改善箇所説明図

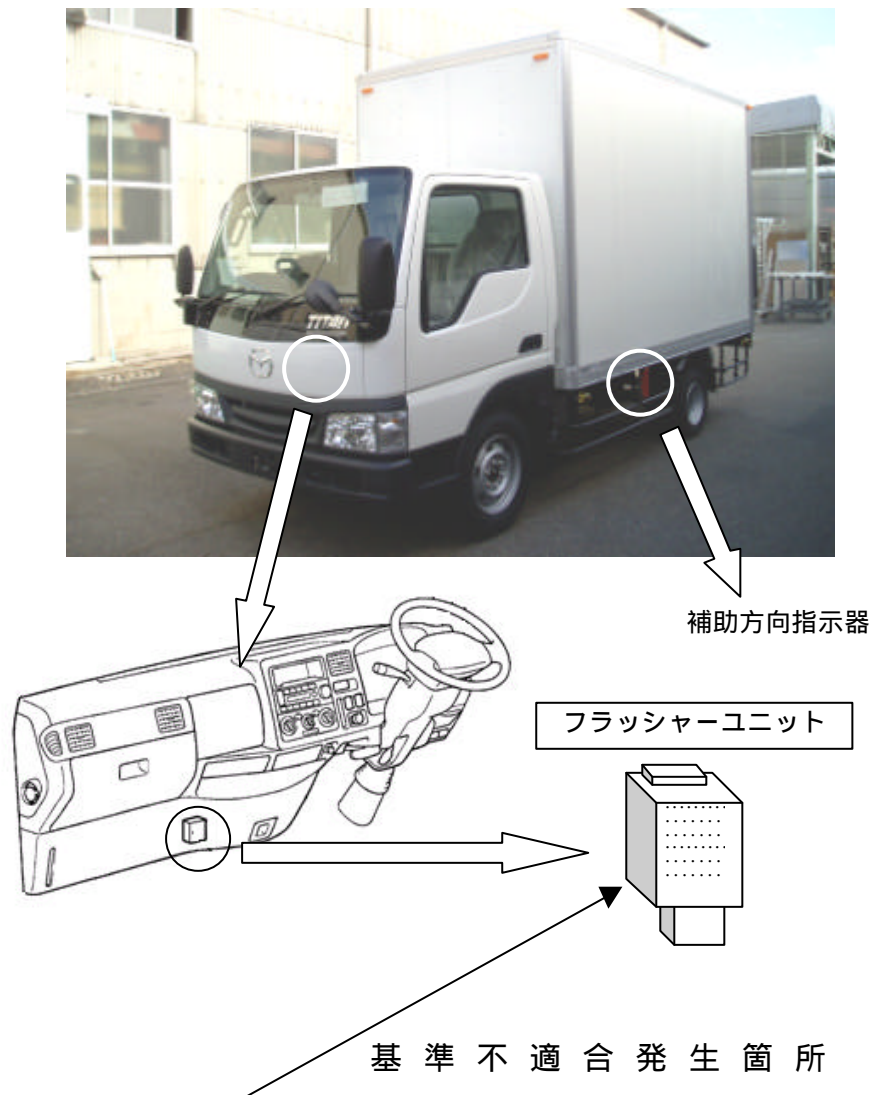
バン型車両に架装した車両において、補助方向指示器を増設したことから電気負荷が増大したため、方向指示器とハザードランプ兼用のフラッシャーユニット内部のリレー端子の熱容量が不足しているものがある。そのため、ハザードランプを長時間点灯すると当該端子の半田部が高温になり、熱膨張と収縮の繰り返しによって当該端子半田部に亀裂が発生し、最悪の場合、方向指示器とハザードランプが点灯しなくなるおそれがある。

全車両、当該フラッシャーユニットを対策品と交換する。

識別：ヒューズ・ボックス・カバー裏に青色シールを貼り付ける。
